COMUNE DI BEURA CARDEZZA

VARIANTE STRUTTURALE AL PIANO REGOLATORE GENERALE COMUNALE **Progetto Definitivo**

Elab. Geo-1 bis	ANALISI DELLE MODIFICHE APPORTATE ALLO STUDIO GEOLOGICO, DI SUPPORTO AL P.R.G. VIGENTE	Elab. Geo-1 bis
----------------------------	---	----------------------------

Aggiornamento a seguito delle Prescrizioni contenute nel Parere del Settore Prevenzione Territoriale del Rischio Geologico - Area di Torino, Cuneo, Novara e Verbania, con Nota del 16/05/2013, prot. n. 36495/DB14.20

CONFRONTO DELLE VARIAZIONI DELLE AREE ALLAGABILI (CUZZEGO - CARALE)

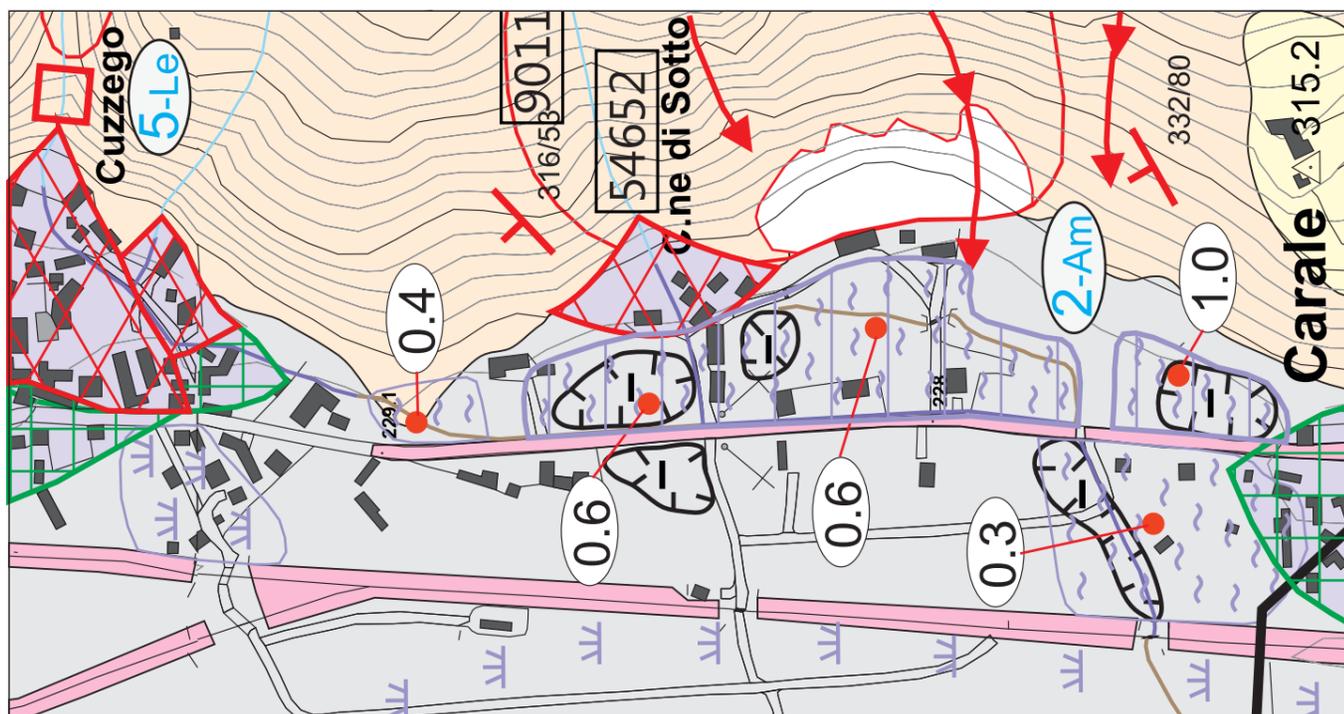
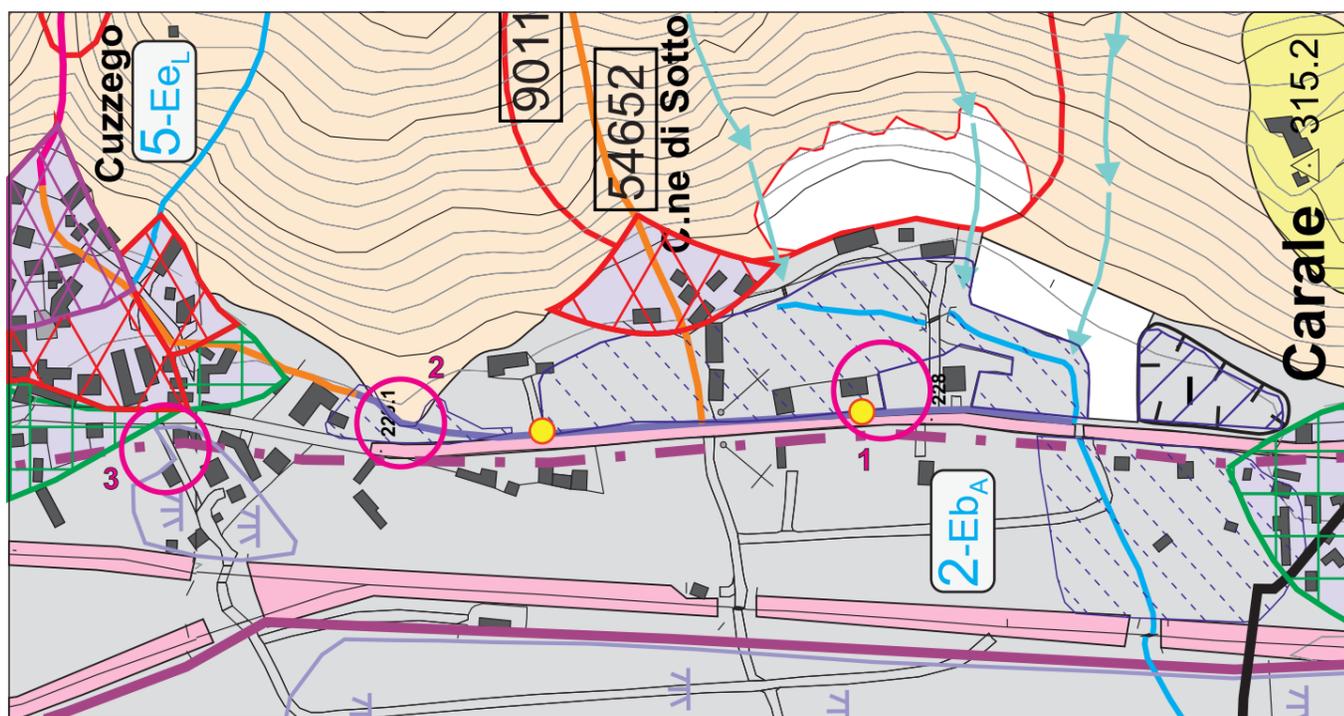
- aree a pericolosità Em_A presso Carale, a valle della S.P. n. 69 e del rilevato ferroviario: in fase di revisione degli studi della Variante, non essendovi elementi geomorfologici significativi univoci, si è ritenuto opportuno confermare i perimetri del PRG vigente;

- aree soggette a ristagno ad Ovest di Carale e Cuzzego, a valle della Strada Provinciale n. 69: la Variante Strutturale conferma la rappresentazione del PRG vigente;

- aree allagabili comprese tra Carale, C.ne di Sotto e Cuzzego, a monte della Strada Provinciale n. 69; rispetto alla rappresentazione del P.R.G. vigente, tali aree sono state ripериметrate, a seguito di rilievi di campagna, condotti sulla base catastale, in cui è stato possibile riconoscere con precisione le aree riquotate rispetto ai terreni soggetti ad allagamento; le aree allagabili, sono state differenziate in aree a pericolosità Em_A ed Eb_A , in base ai criteri prima esposti.

- modesta area soggetta a difficoltà di drenaggio presso Cuzzego, compresa tra la S.P. 69 ed il rilevato ferroviario; tale area è stata ripериметrata, a seguito di rilievi di campagna, condotti sulla base catastale.

Foto 1: la casa sulla destra (non presente nella base CTR), è stata edificata su terreni riquotati, non allagabili

Foto 2: le aree allagabili sono quelle a valle del canale, che costeggia il promontorio roccioso

Foto 3: la casa sulla destra (non presente nella base CTR), è stata edificata su terreni riquotati, non soggetti a problemi di ristagno

CONFRONTO DELLE VARIAZIONI DELLE AREE ALLAGABILI (NW BEURA - RIO MOLINETTO)

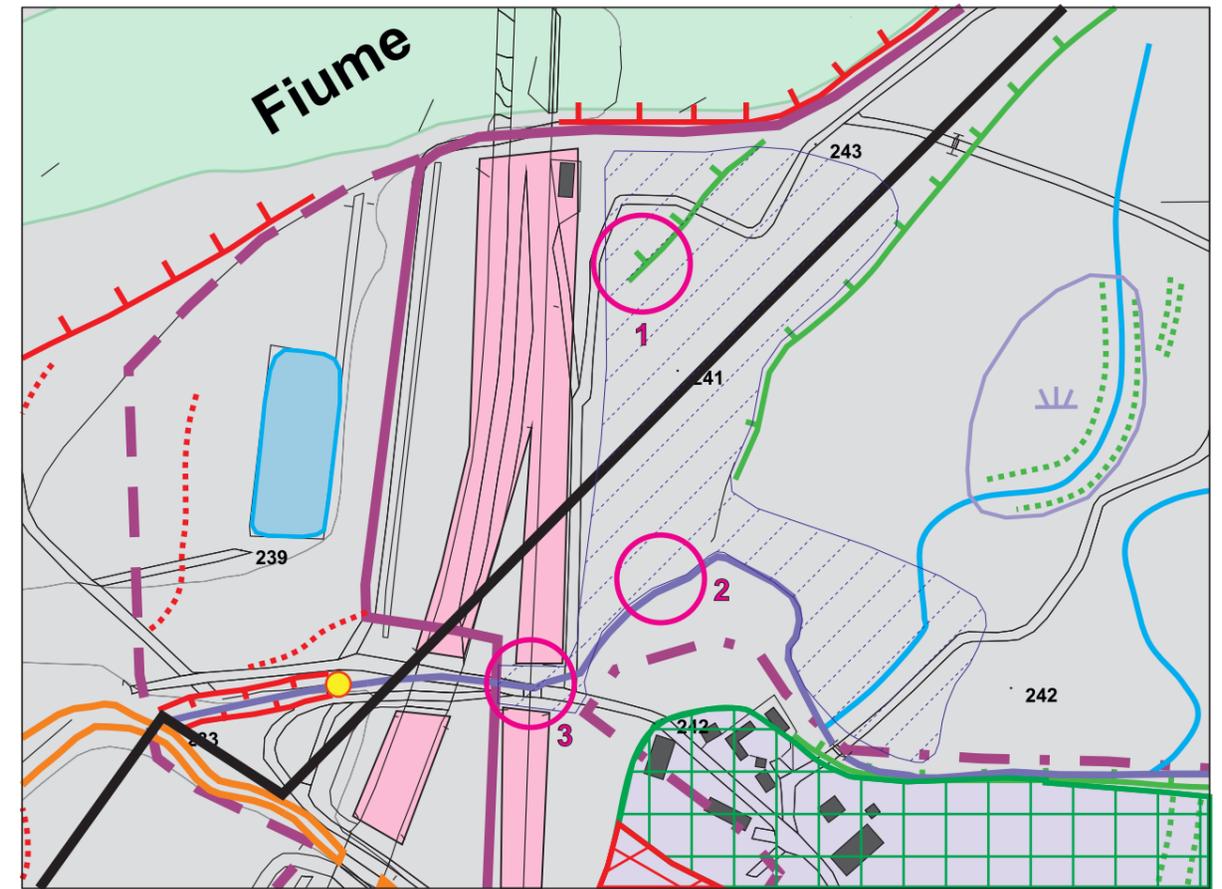
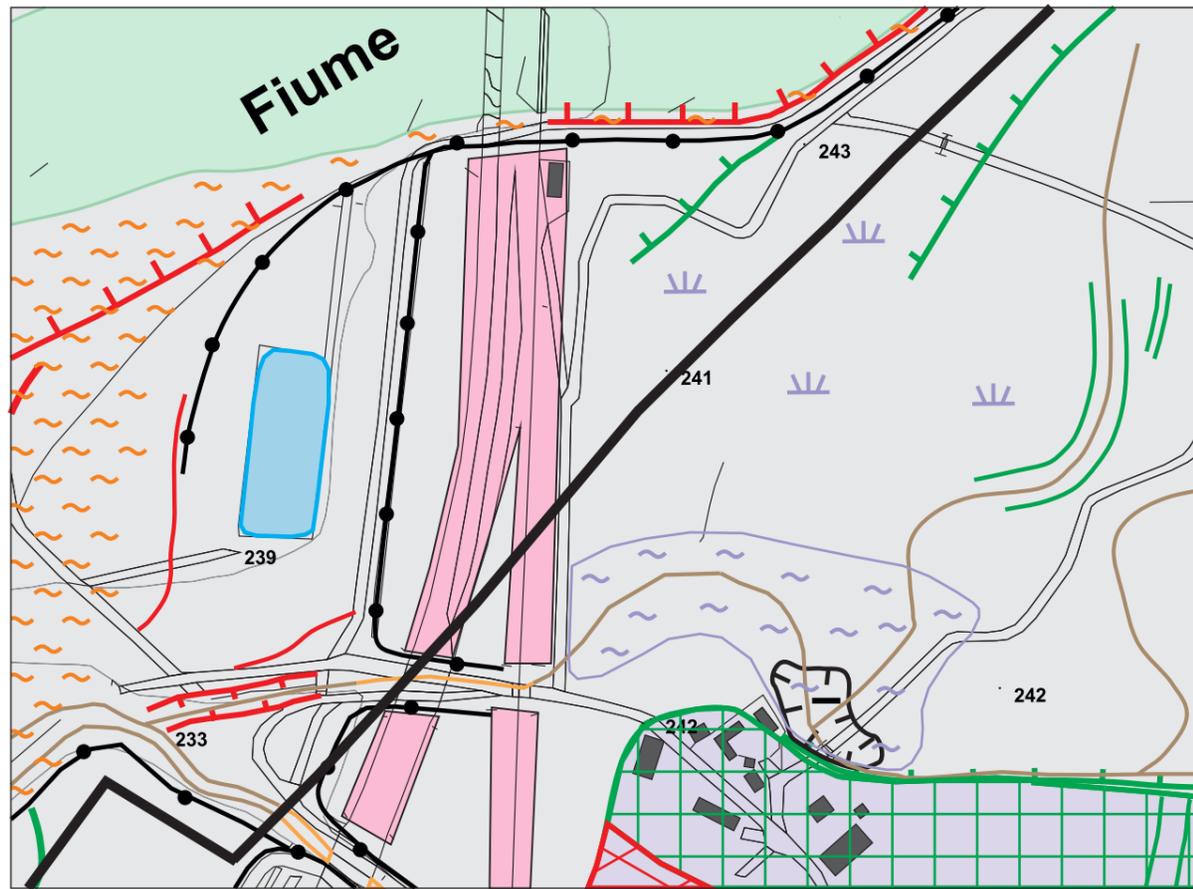
- ✓ il limite meridionale dell'area Em_A , è stato traslato verso Nord, adattandolo alle aree recentemente riquotate, a seguito dell'attuazione delle previsioni urbanistiche approvate con Variante Parziale V-3 al P.R.G., Art. 17 comma 7; l'area allagabile è stata estesa anche a valle, seguendo il corso d'acqua, sino a raccordarsi al limite degli allagamenti del F. Toce (Fascia Fluviale B)

- ✓ **il dissesto idraulico areale Em_A lungo il Rio Molinetto, è stato ampliato in destra idrografica, allargandolo verso Nord, sia in virtù della presenza di aree soggette a ristagno (indicate dal PRG Vigente), sia della presenza del paleoalveo che si sviluppa in direzione Nord, al piede del rilevato ferroviario, fino all'area depressa posta a tergo dell'arginatura del F. Toce, in Comune di Domodossola, caratterizzata da fenomeni di ristagno in concomitanza con forti e persistenti precipitazioni e sensibili risalite della falda; il dissesto idraulico areale Em_A , comprende entro un unico perimetro, tutte queste aree, attestandosi su limiti morfologici (rilevati antropici, orli di terrazzo) riconoscibili sul territorio e cartografati nelle carte di analisi.**

- ✓ le rimanenti aree, precedentemente ascritte a fenomeni di difficoltà di drenaggio, sono state confermate, attestandone i limiti su elementi morfologici riconoscibili (traccia di vallecchia);

Foto 1: limite dell'area morfologicamente depressa, soggetta a modesti allagamenti (Em) per difficoltà di drenaggio, in settori disgiunti dai corsi d'acqua naturali

Foto 2: l'area riquotata Framiva, sopraelevata di circa +0.5÷1.0 m rispetto al piano campagna in destra idrografica, non è più soggetta ad allagamenti

Foto 3: sottopasso ferroviario, potenzialmente allagabile per concomitanza di piene del Rio Molinetto e del F. Toce

CONFRONTO BASI CATASTALI P.R.G.C. VIGENTE E VARIANTE STRUTTURALE, in scala 1: 7.500

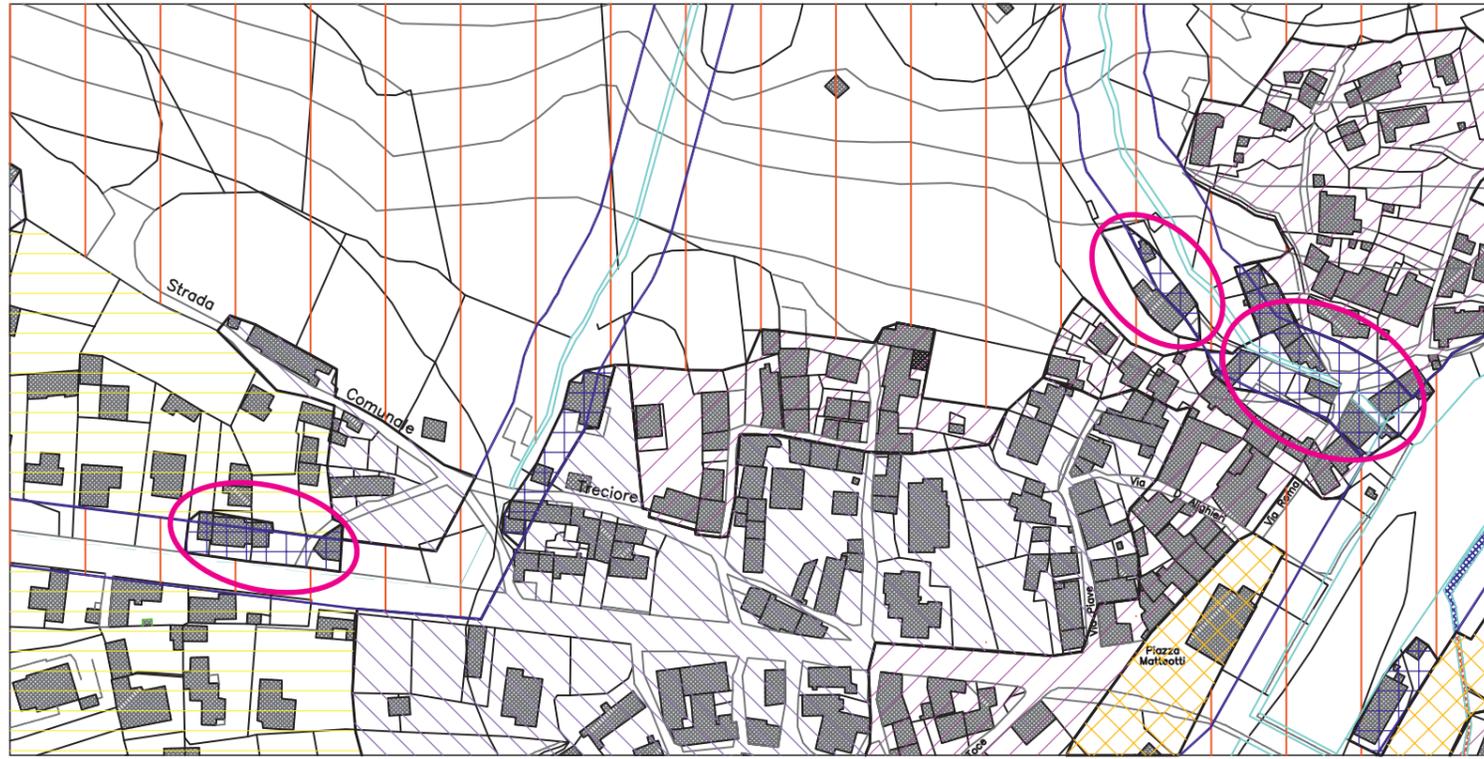
- 1) la base catastale è stata aggiornata per i seguenti aspetti (si allegano estratti esemplificativi, in scala 1: 7.500):
 - è stata aggiunta una porzione di base catastale, lungo la fascia montana sopra Cardezza (tav. 9b);
 - corsi d'acqua: è stato aggiornato l'andamento di alcuni corsi d'acqua
 - tracciati stradali: sono state inserite le strade esistenti, prima non tutte riportate.
 - fabbricati: sono stati inseriti i fabbricati di nuova costruzione;
 - capannoni artigianali: è stato inserito il complesso edificato con i capannoni della Ditta Framiva Metalli, così come da rilievo fornito dal geom. Ramponi (progettista della Ditta), comprensivo del corpo di fabbrica in ampliamento, in fase di costruzione (ultimazione) al momento della stesura delle presenti Note, in conformità con le previsioni urbanistiche approvate con Variante Parziale al P.R.G.C. n. V-3 Art. 17 comma 7.

- 2) le fasce di rispetto dei corsi d'acqua sono state aggiornate (in conformità con il reticolo idrografico corretto);
- 3) la legenda è stata aggiornata, sia eliminando i riferimenti alla Sottoclasse IIIb1 , sia in merito alle sigle degli interventi urbanistici, nonché alle definizioni delle fasce di rispetto.

CONFRONTO CLASSIFICAZIONE DEL TERRITORIO - TAV. 9a,
nell'ambito delle Fasce di Rispetto dei corsi d'acqua

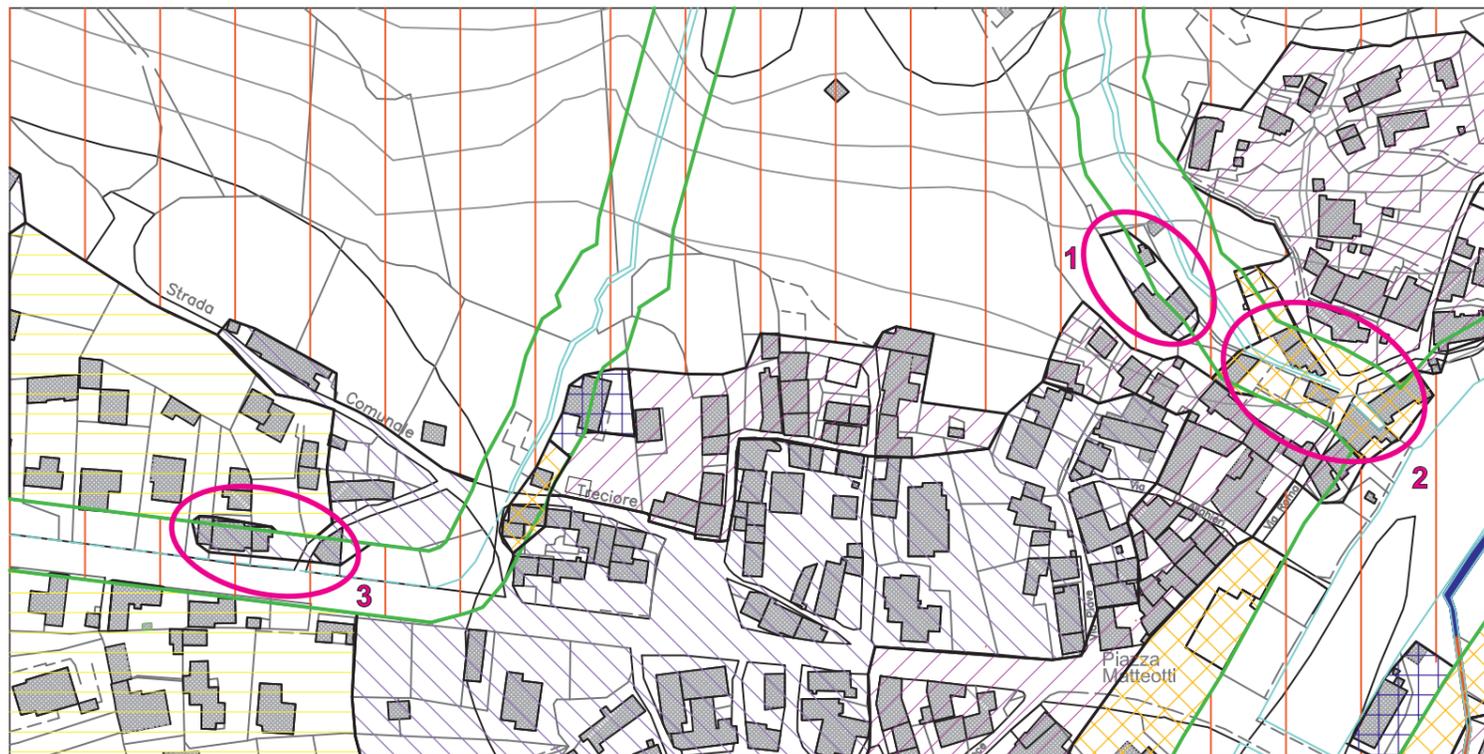
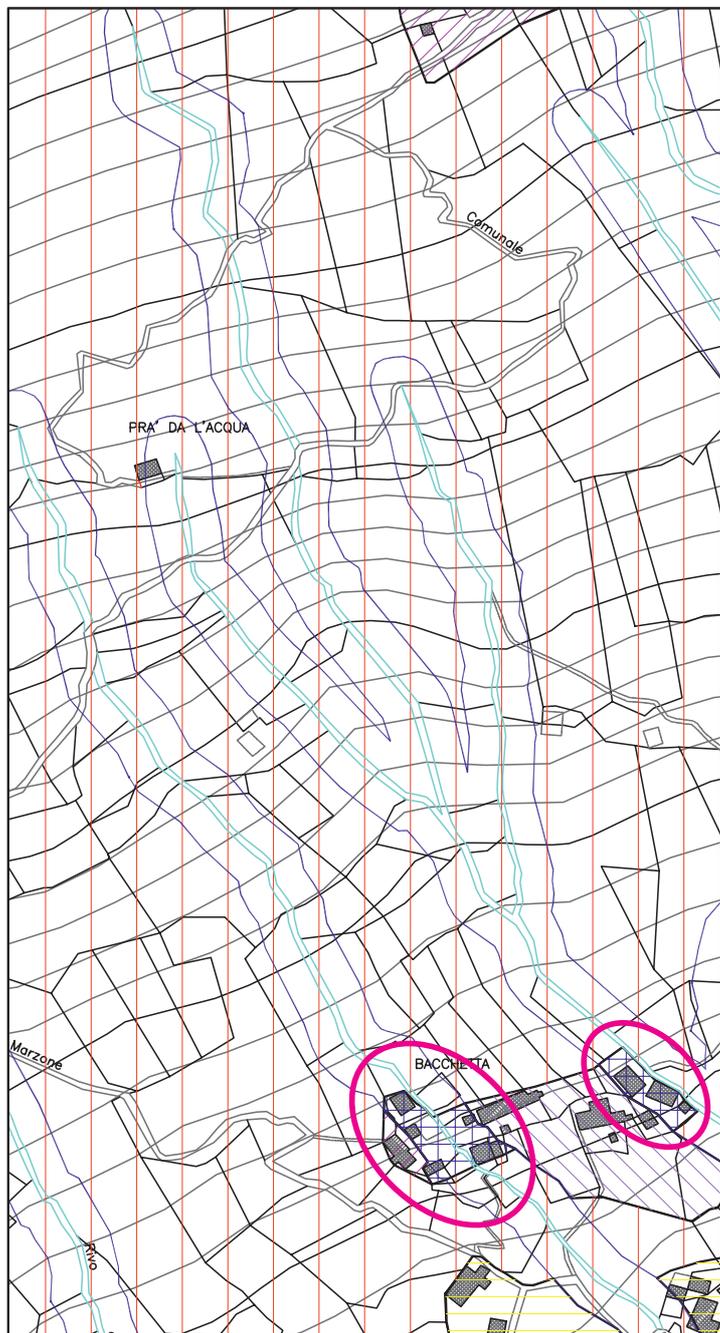
1 Trasformazione dalla Classe IIIb4 alla Classe IIIb2; il corso d'acqua è privo di dissesto e scorre con una canalizzazione coperta sotto la strada, mentre l'edificio poggia su roccia in posizione nettamente sopraelevata

2 Trasformazione dalla Classe IIIb4 alla Classe IIIb3; il corso d'acqua scorre canalizzato in mezzo alle case, ma è classificato come privo di dissesto

3 Trasformazione dalla Classe IIIb4 alla Classe IIIb2; canalizzazione coperta sotto il marciapiede in fregio alla S.P. n. 69, assenza di dissesto idraulico e grado di rischio modesto.

CONFRONTO CLASSIFICAZIONE DEL TERRITORIO - TAV. 9b,
nell'ambito delle Fasce di Rispetto dei corsi d'acqua
- Esempio di situazione esplicativa, in Scala 1: 2.500 -

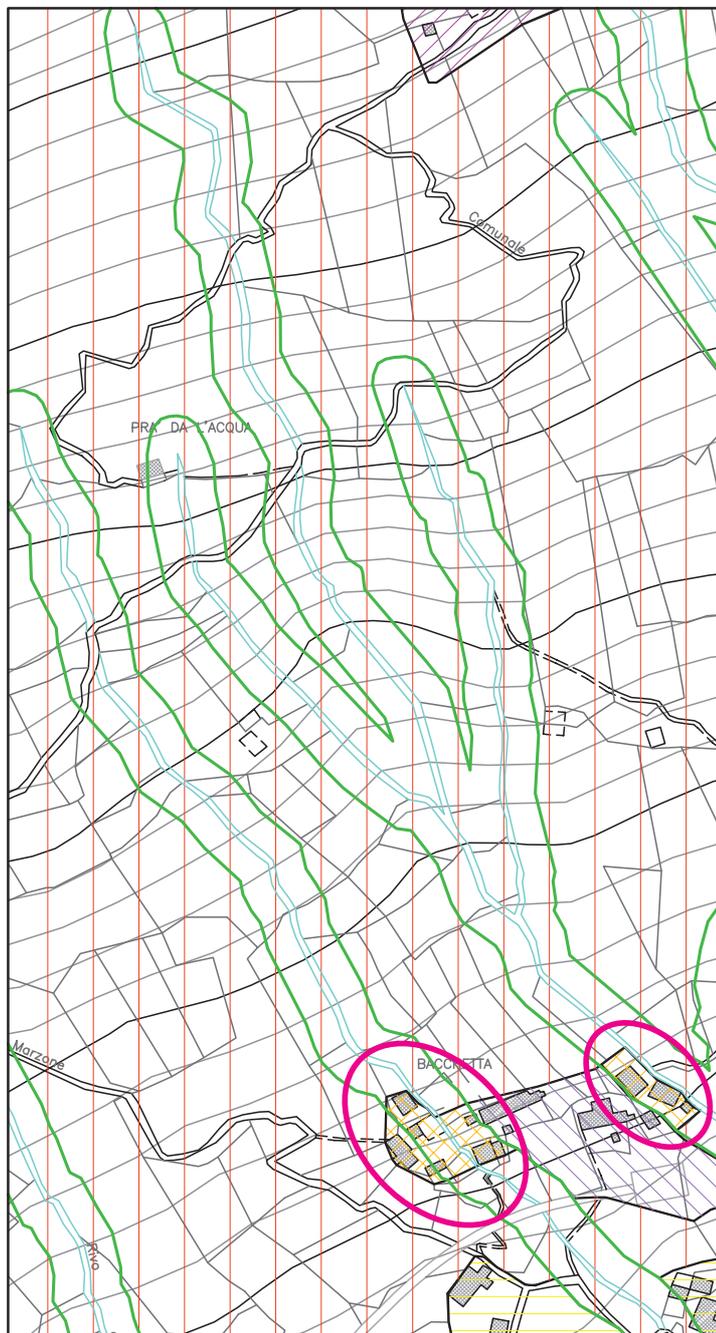
Loc. Bacchetta: trasformazione dalla Classe IIIb4 alla Classe IIIb3; modesti impluvi con sviluppo a monte ridotto, bacino imbrifero irrisorio ed assenza di dissesto idraulico: grado di rischio modesto.
